Projet de stabilisation de la plage Rochelois à Port-Cartier

Addenda à l'étude d'impact – Mise à jour du projet

RAPPORT (ADDENDA)

Québec, le 22 juin 2026

Figure 5.2 Comparaison des options de recharge de plage – V1 (2021) versus V2 (2025)

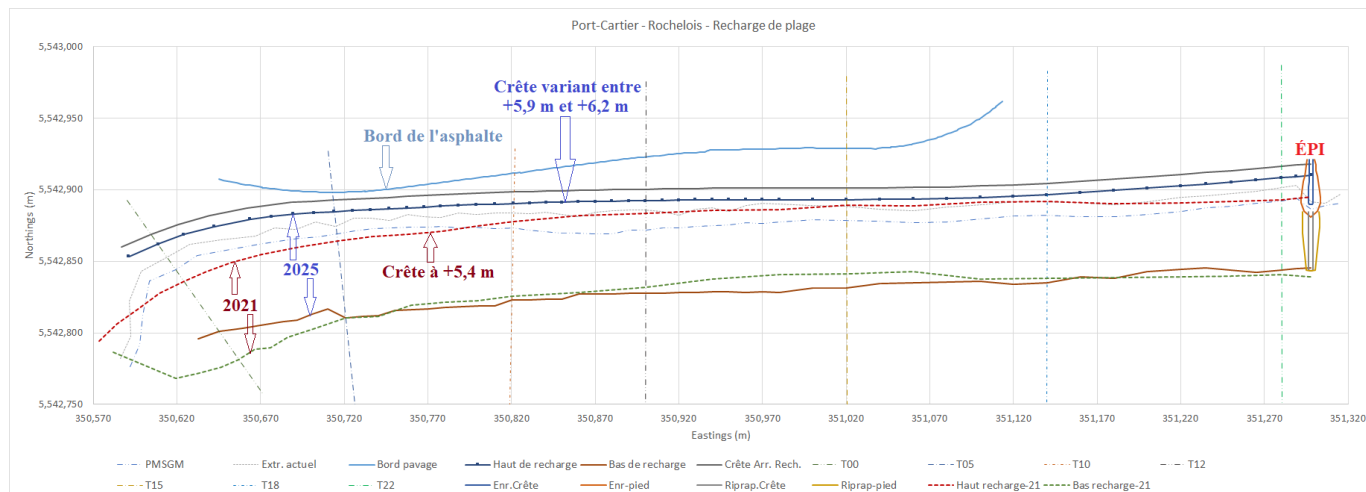
La figure 5.2 illustre les différences en plan entre l'option V2 qui intègre les derniers éléments d'analyse hydro-sédimentaires de Lasalle|NHC, les nouvelles élévations de crête et les relevés topographiques de 2023.

La version de la recharge de 2025 (V2) est moins courbée que la version de 2021 (V1), suite aux analyses hydro-sédimentaires récentes de Lasalle|NHC.

Figure 5.3 Vue en plan de l'option V3 de recharge de la plage Rochelois

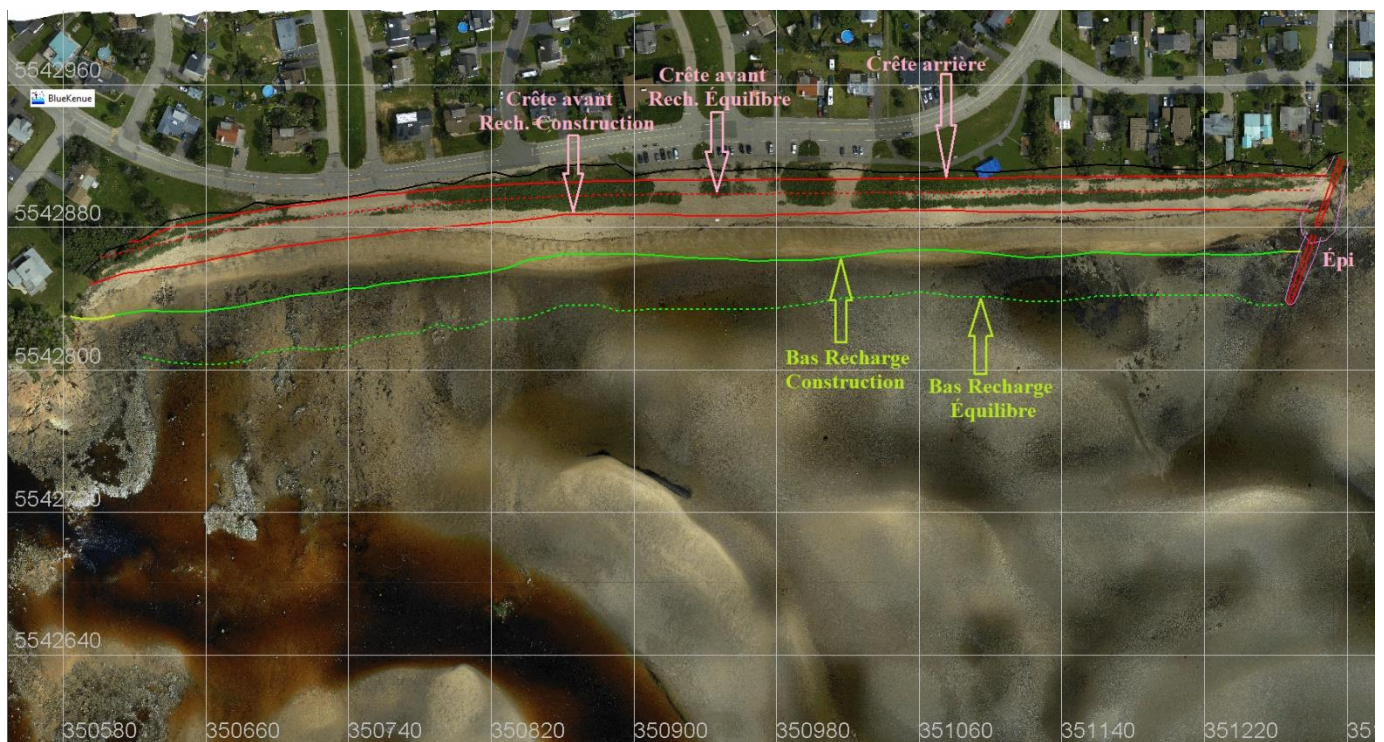
Une option V3 de la recharge de plage a été développée afin de répondre à ces deux questions (figure 5.3).

Pour l'épi, une rotation de 20 degrés dans le sens horaire a été proposée (sans changement de l'origine sur terre de l'épi). Cette nouvelle position fait en sorte que l'épi se retrouve dans des zones légèrement plus sablonneuses, ce qui diminuera l'impact des vagues et des glaces sur la stabilité des pierres mais n'éliminera pas le besoin d'ancrage des pierres de l'épi (muret de béton armé ancré dans le roc).

Figure 5.4 Coupe-type de la recharge de plage option V3 avec excavation préalable de la plage actuelle

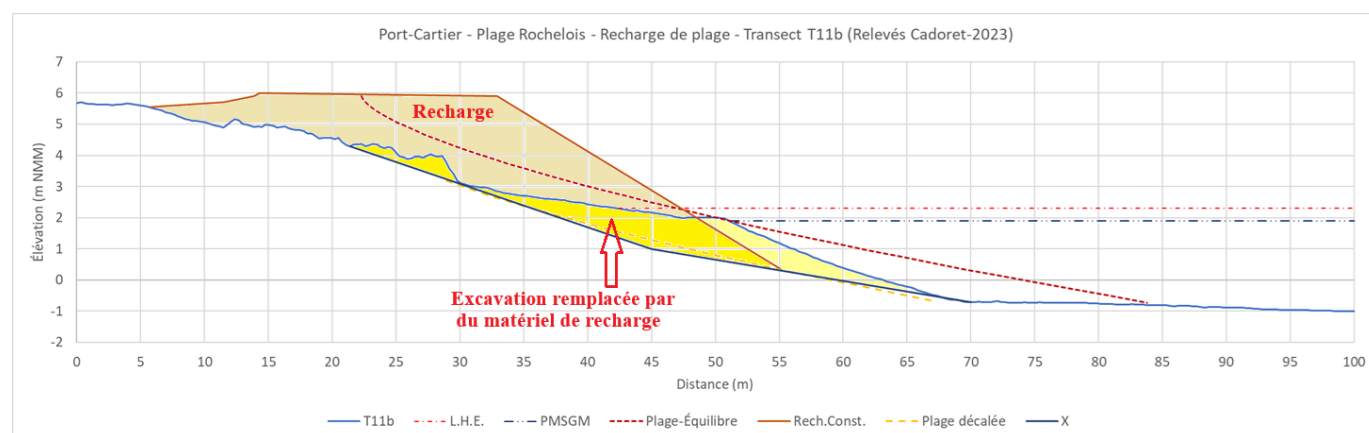
Pour les quantités de matériaux granulaires, la recharge a été déplacée de six mètres vers le nord par rapport à l'option V2. Il s'agit du plus grand déplacement possible avant que l'arrière de la recharge n'embarque sur la rue des Rochelois. Ce déplacement implique que, pour conserver la fonctionnalité de la recharge en matériaux granulaires en tant que protection de berge, il sera requis d'excaver une partie de la plage actuelle de façon à garantir une épaisseur minimale de matériaux granulaires ayant un D_{50} de 15 mm. Les matériaux granulaires en place étant nettement plus fins que les matériaux proposés pour la recharge de plage, leur exposition lors des changements de géométrie de la plage sous l'impact des vagues aurait pu mettre en péril la capacité de la recharge de plage à conserver un profil adéquat sous l'impact de ces vagues. La figure 5.4 illustre l'excavation requise par endroits sur la plage.

Les matériaux granulaires fins prélevés de la plage seront réutilisés sur le dessus de la recharge de plage.

Figure 5.5 Vue en plan de l'option V4 de la recharge de plage (vue d'ensemble)

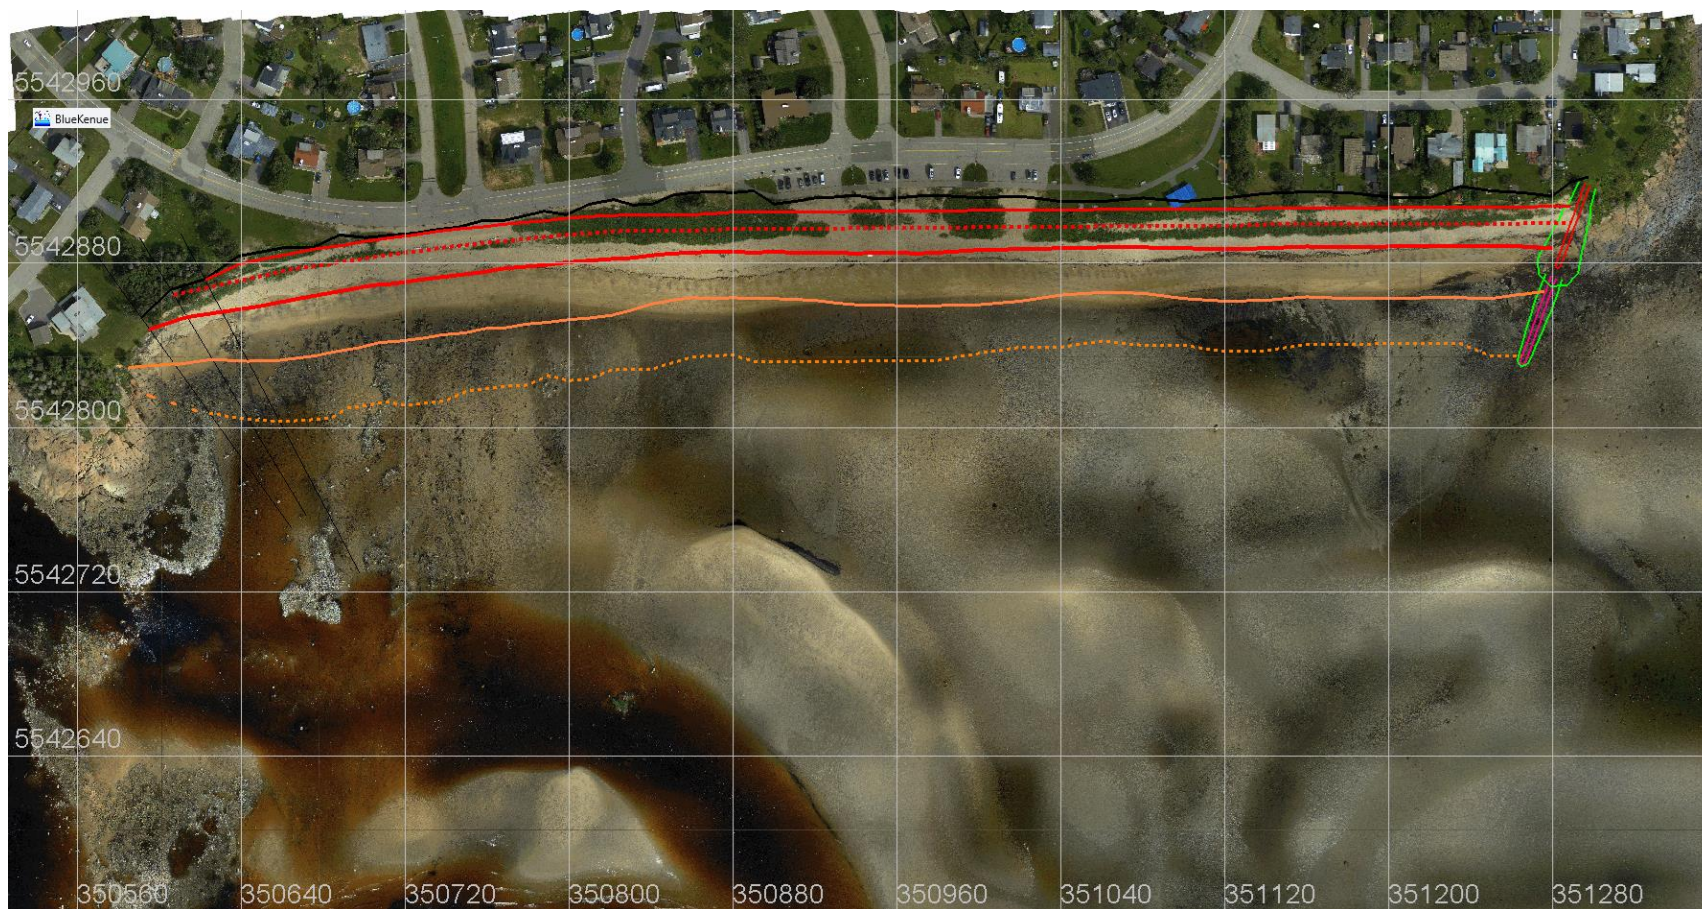
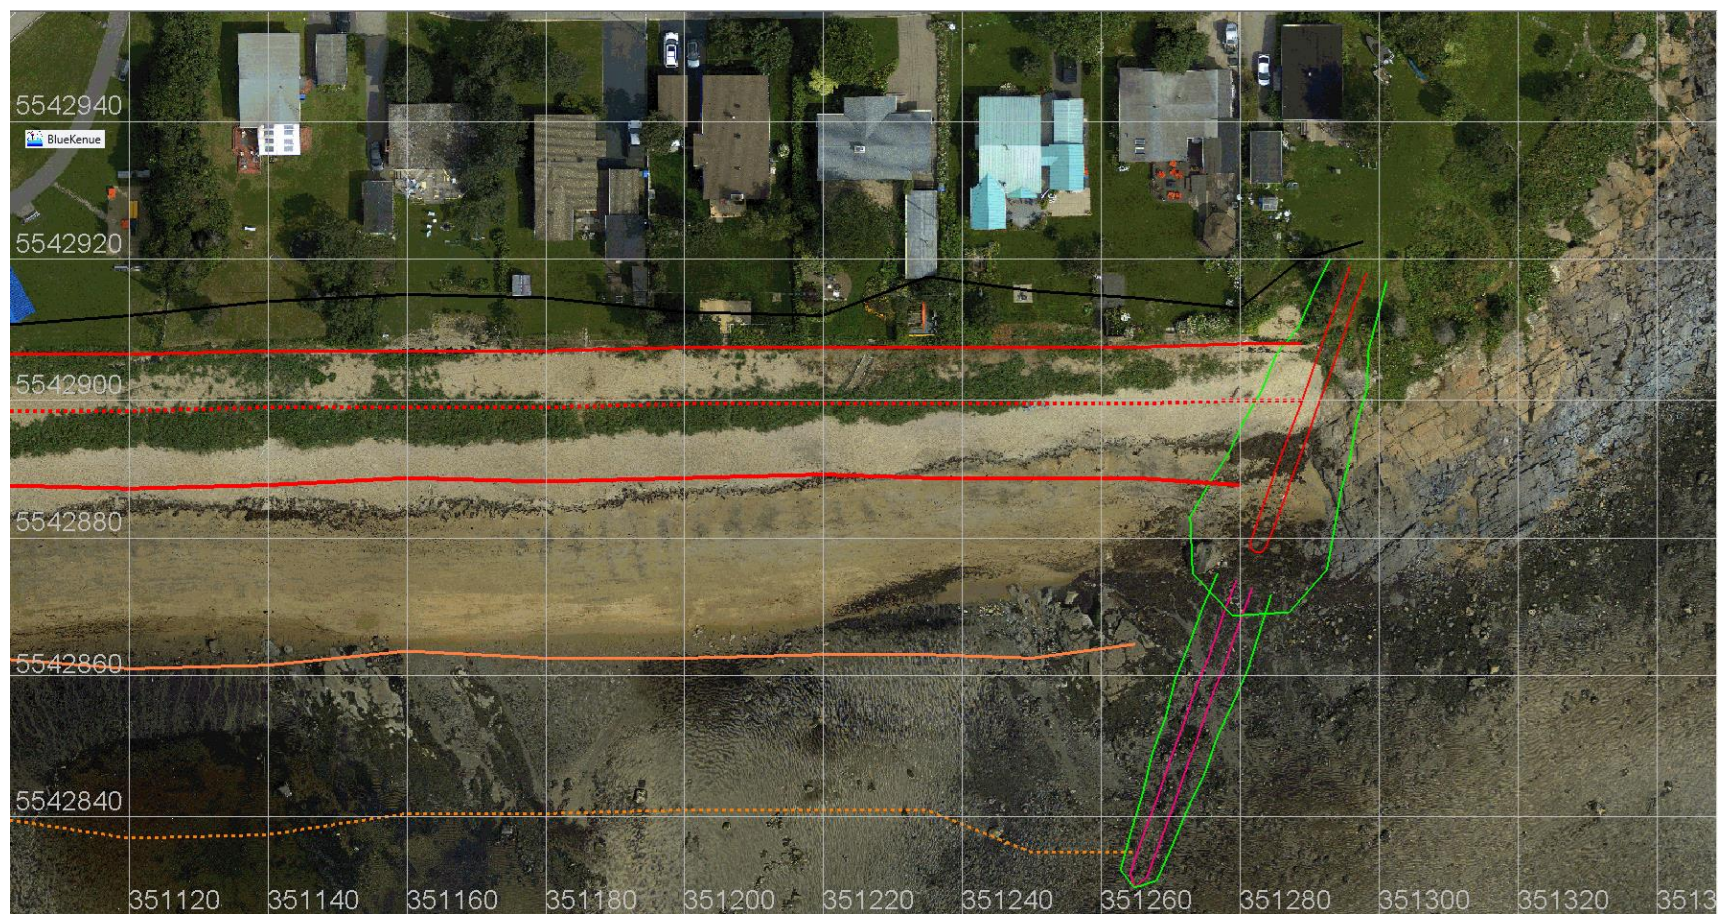
Les figures 5.5 (vue d'ensemble) et 5.6 (zoom sur l'extrémité est) présentent la vue en plan de l'option V4 de la recharge de la plage Rochelois.

- Longueur : 720 m
- Volume anticipé de matériaux granulaires : 76 000 m³
- Un épi rocheux orienté NNE-SSO à l'extrémité est de la recharge.

Figure 5.7 Comparaison en coupe des options de recharge utilisant des D_{50} de 15 mm et de 10 mm

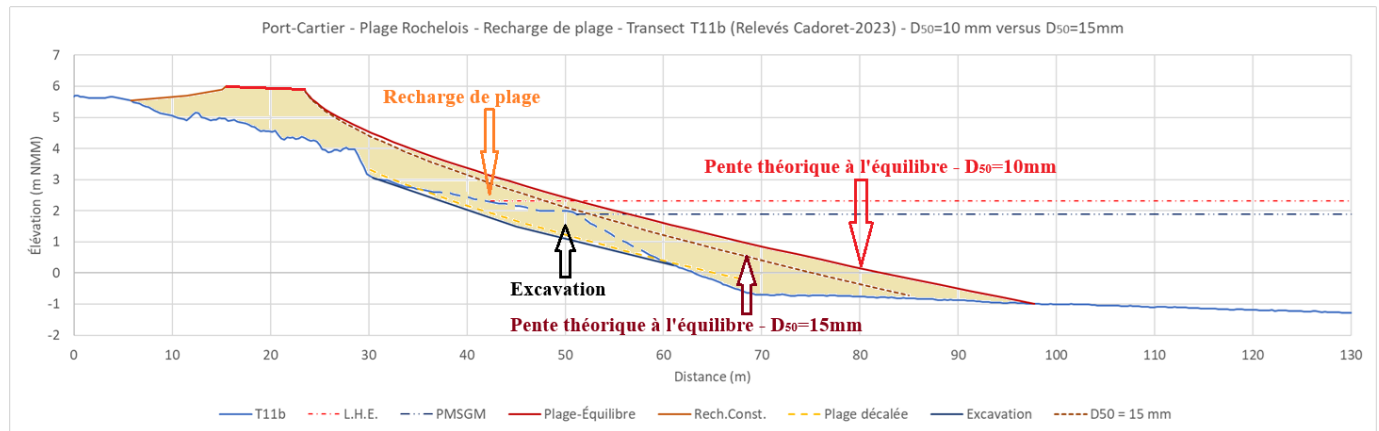
La figure 5.7 présente en coupe les différences entre une recharge de plage utilisant un D_{50} de 15 mm et celle utilisant un D_{50} de 10 mm. Pour compenser la plus faible pente d'équilibre théorique d'un matériau granulaire plus fin, il est nécessaire de placer plus de matériaux lors de la construction de la recharge.

Avec exactement la même géométrie de crête de recharge à l'équilibre, les calculs de quantités estimatives de matériaux requis pour une recharge de plage utilisant un D_{50} de 10 mm donnent un volume de 94 000 m³ de matériaux granulaires (par rapport à 76 000 m³ pour un matériel granulaire ayant un D_{50} de 15 mm).
